MESSA IN SICUREZZA DEL FRONTE MARE DELLO STABILIMENTO NELL'AREA COMPRESA TRA IL PIANO DI VARO ESISTENTE E LE CAPANNETTE MOBILI

STUDIO PRELIMINARE AMBIENTALE

NOTA DI RISCONTRO ALLE RICHIESTE DI INTEGRAZIONE
(redatto da InGEpro Ingegneri Associati e da Fincantieri SI S.p.A.)

Con nota Prot-2022-0410376 del 10.06.2022, il Settore Valutazione di Impatto Ambientale e sviluppo sostenibile della Regione Liguria ha richiesto chiarimenti ed integrazioni.

Figura 2.1: accesso stradale allo stabilimento su carta vincoli paesaggistici, archeologici ed architettonici della Regione Liguria (da liguriavincoli.it)

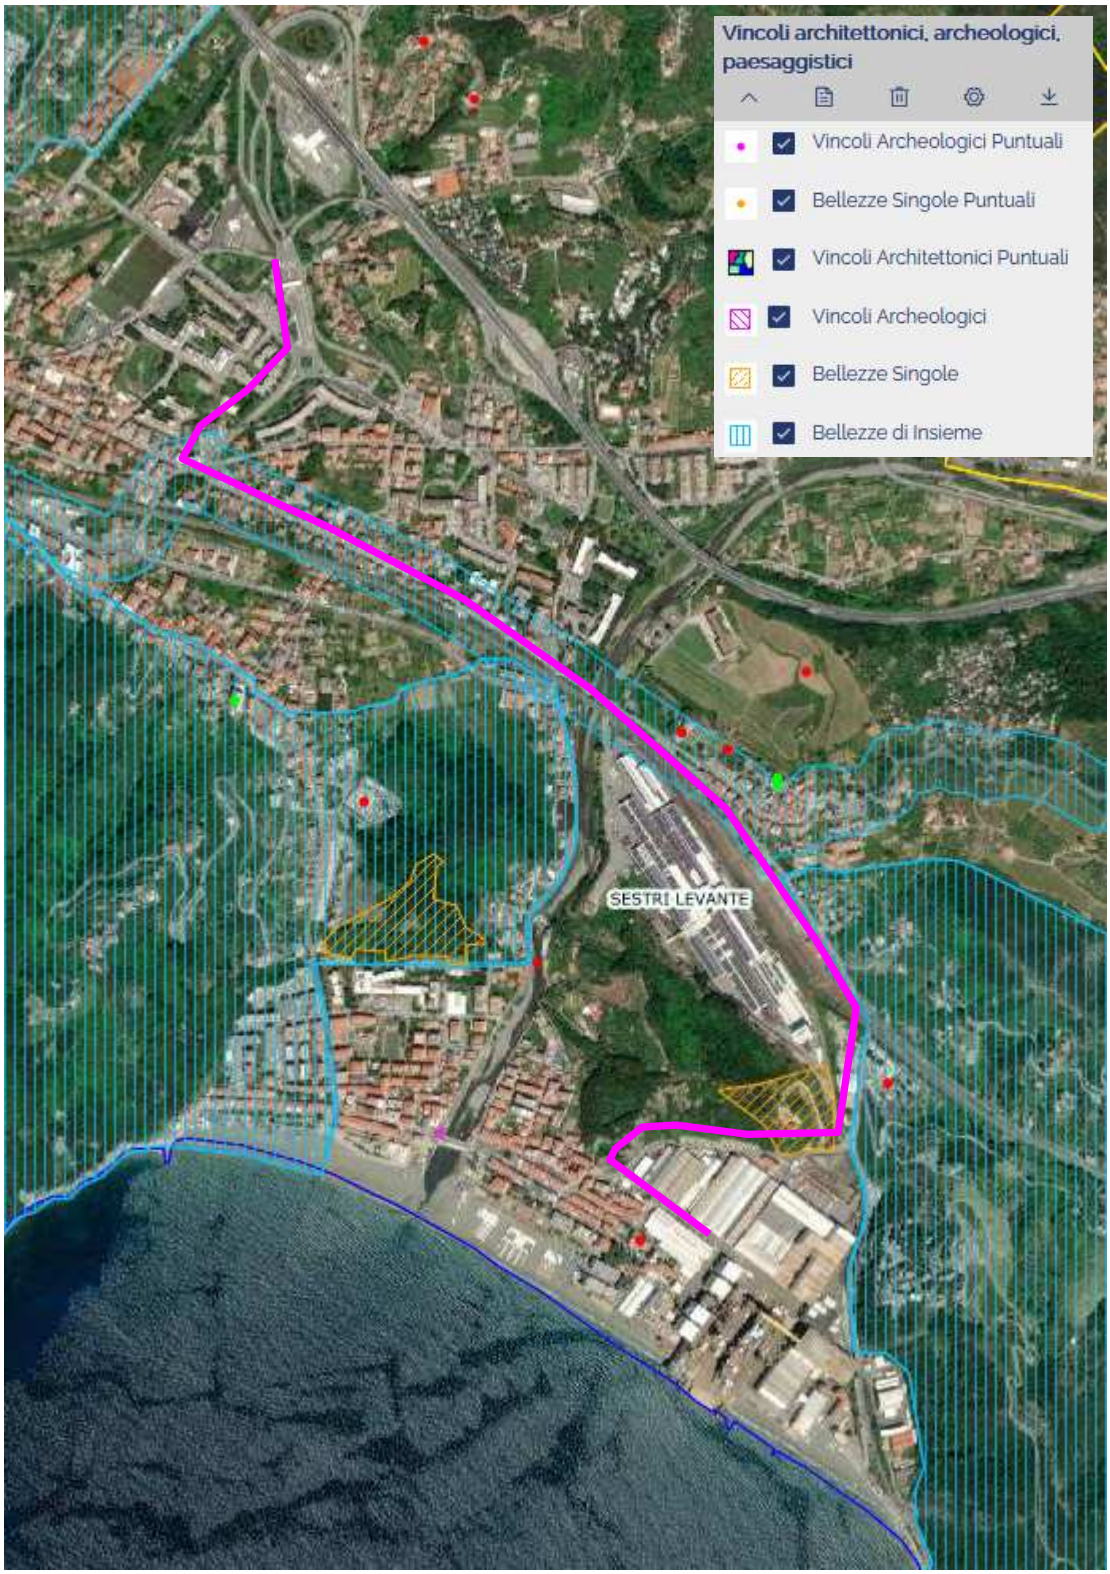
6. Indicare, se del caso, se da privilegiarsi la modalità via mare in par. 9.3.1 elaborato R01 o quella tracciata in punto 13.1 stesso documento e relazionare, in caso di trasporti su strada, circa l'assenza di criticità rispetto a beni immobili oggetto di tutela architettonica o specifica (Aurelia);

Si ribadisce quanto indicato al paragrafo 13 della relazione R01: per quanto possibile verrà privilegiato il trasporto via mare, specie per gli elementi ingombranti e i materiali da conferire in quantità significative. I trasporti complementari da eseguirsi da terra interesseranno strade dove già abitualmente avviene il transito di mezzi pesanti diretti allo stabilimento Fincantieri, avranno incidenza molto ridotta e non genereranno alcuna criticità su beni immobili oggetto di tutela architettonica o specifica.

Si allega di seguito il percorso stradale di accesso sovrapposto alla carta dei vincoli della Regione Liguria: dalla figura emerge che il percorso stesso interessa la SS1 Aurelia, che nel tratto è percorsa dal traffico da e per Moneglia e dai mezzi pesanti diretti alla Arinox e altre realtà industriali ed artigianali minori, e non genera criticità nei confronti di beni immobili oggetto di tutela.

Figura 2.2: Stralcio elaborato grafico relativo alla struttura della quale è prevista la demolizione della porzione a mare

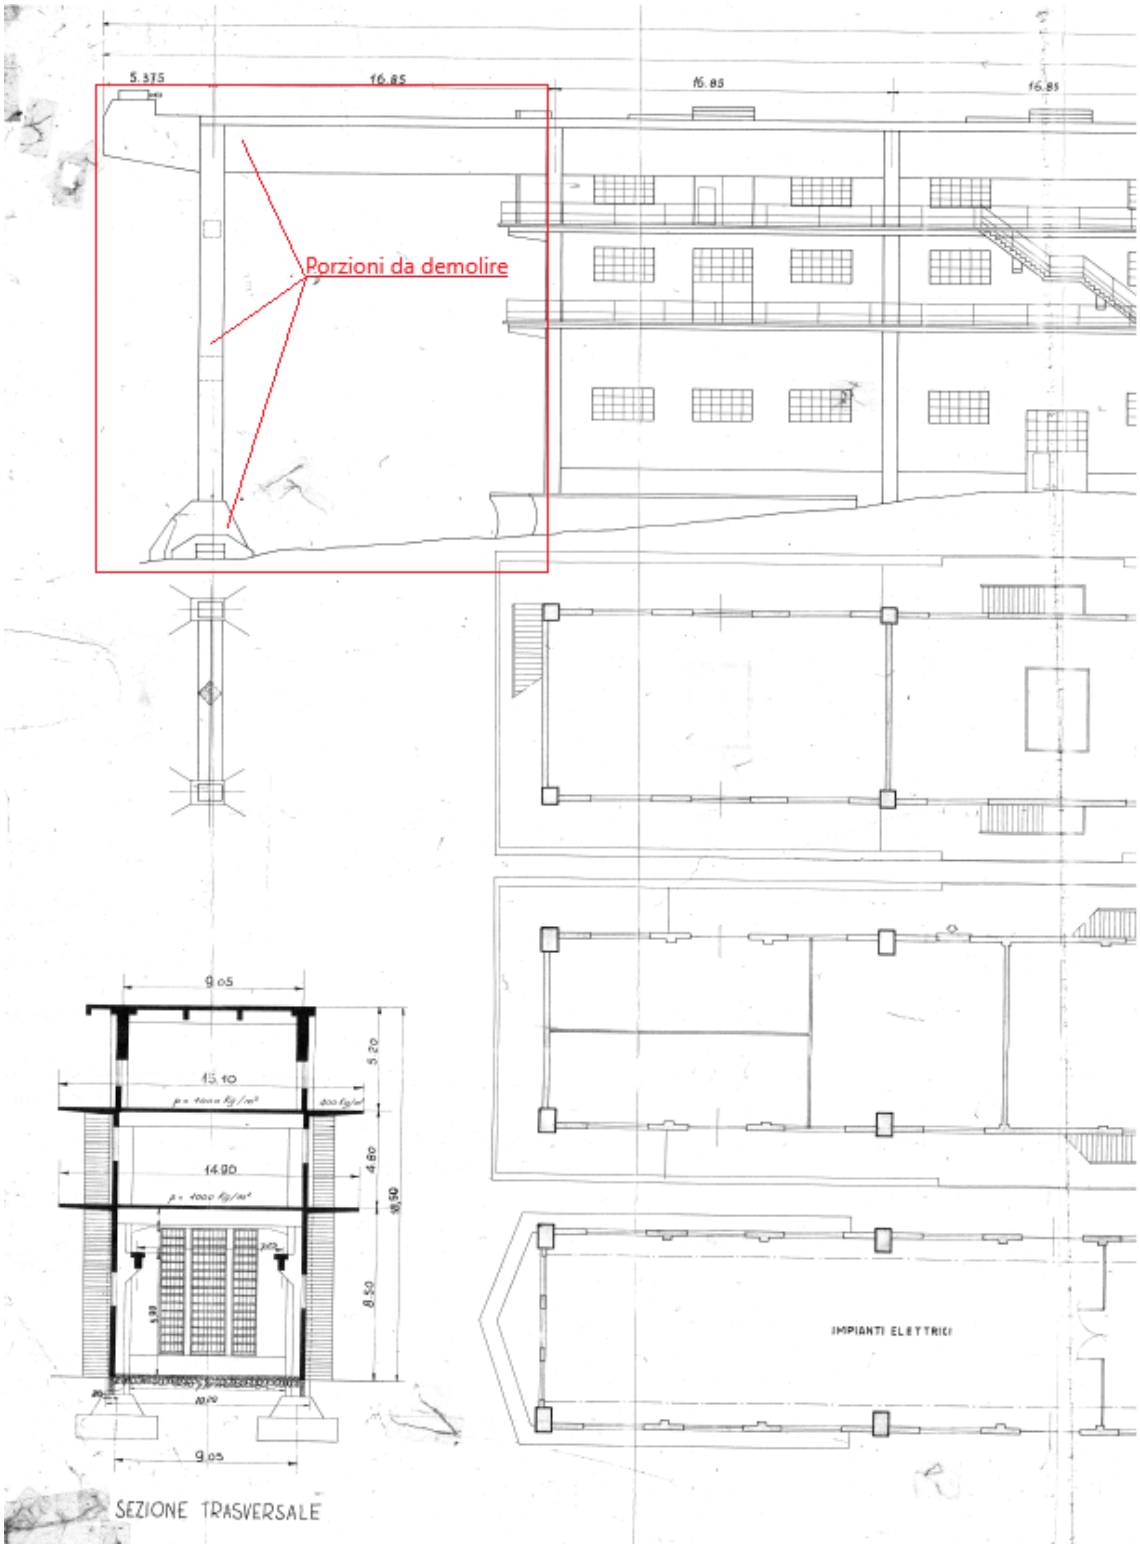
8. Specificare l'entità, anche solo con schemi grafici quotati di massima, del "volume" da demolire (portale al par. 16 R01 e fig. 8.2 per F2 e F3) e relativa motivazione (manufatto inutilizzato, altro);

L'entità del volume da demolire, relativo al portale in c.a. a sostegno dei piani di scorrimento, è pari a circa 220 mc, come desumibile dall'immagine riportata di seguito, estratta dai disegni del progetto originario. La demolizione di tale manufatto risulta necessaria sia perché lo stesso non risulta più utilizzato in conseguenza agli sviluppi produttivi del cantiere navale, sia perché esso realizza un'interferenza (in particolare per le opere fondazionali) con gli interventi di messa in sicurezza in progetto, tale da ridurre, in caso di mancata demolizione, l'efficacia degli interventi medesimi.

Foto 2.3: vista prospettica del cantiere e dell'officina MAS oggetto di intervento – Geoportale Liguria 2020

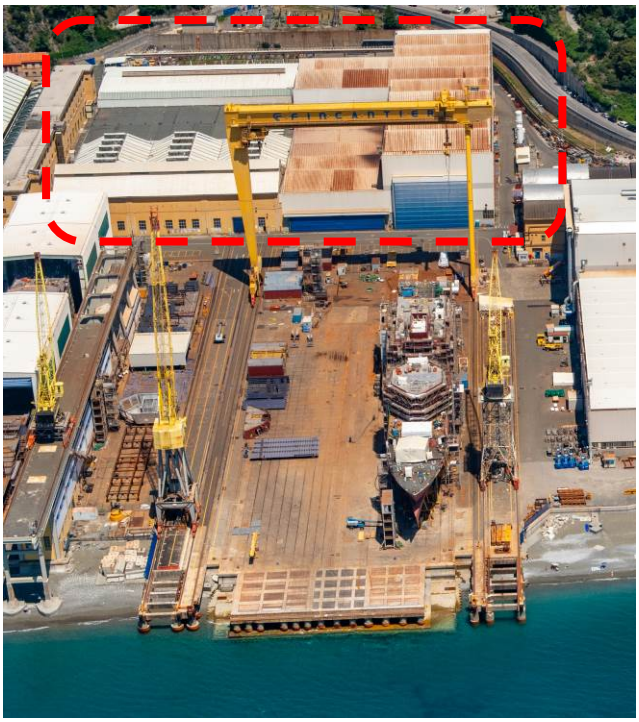
10. Considerare interventi sull'esistente di miglioramento dell'attuale accentuata articolazione tra capannoni, gru a ponte, manufatti minori con differenti coperture anche solo con interventi cromatici (rivestimenti o verniciature) o di mascheratura. (Prot-2022-377790 del 27/5/2022 Sett. Tutela del Paesaggio e Demanio marittimo)

Rifacimento coperture

È previsto l'intervento di rifacimento delle coperture per l'officina MAS, che prevede la posa in opera di una nuova copertura con estradosso costituito da lastre grecata in lamiera preverniciata B.G. e di lastre in policarbonato compatto, le quali consentiranno di realizzare una maggiore uniformità cromatica fra le coperture, eliminando le attuali discromie emerse nel corso degli anni a causa delle azioni meteorologiche.

Dis. Int.01
Inquadramento catastale e demaniale - Foglio 30 con sovrapposizione della Planimetria stato progetto - FASE 1+2+3
scala 1:2.000

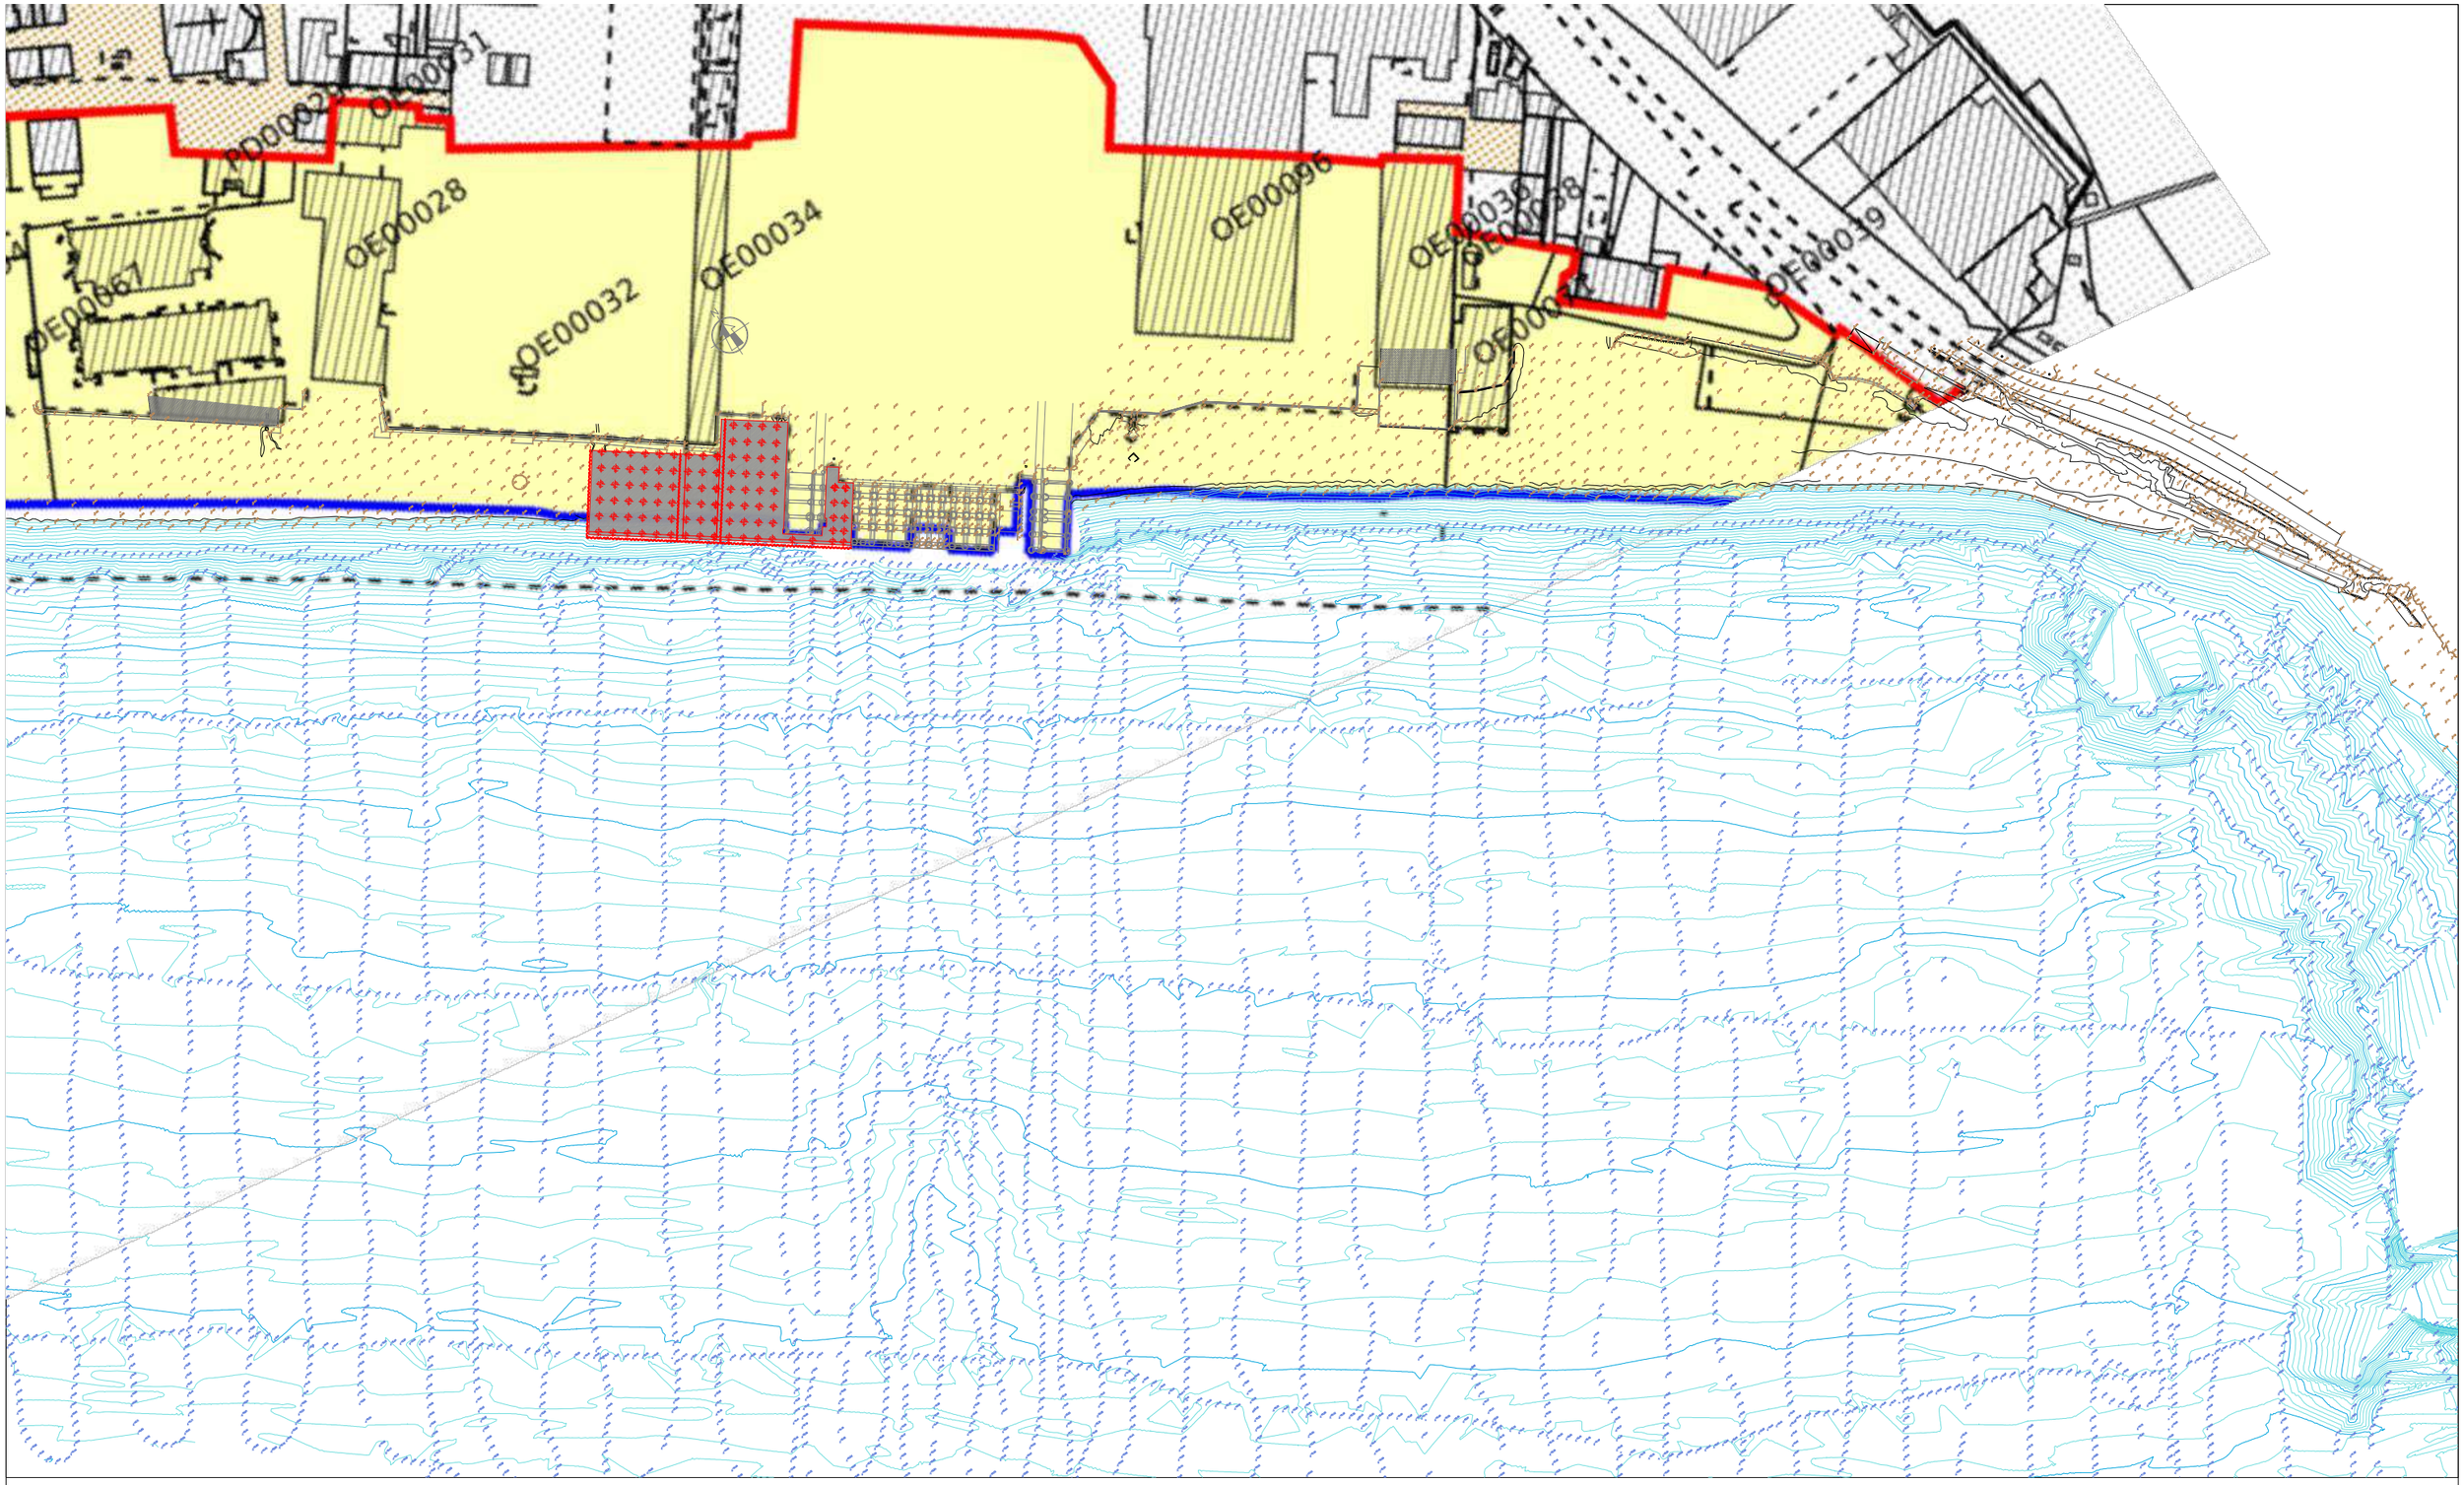
1. Tavola integrativa (del paragrafo 2.3 dello S.P.A. elaborato R01) in formato A3 contenente estratto catastale del foglio 30 con indicazione della dividente demaniale e del poligono dell'area di intervento;

Si allega elaborato grafico **Int.01** con rappresentazione di quanto richiesto, in formato A3 scala 1:2.000.
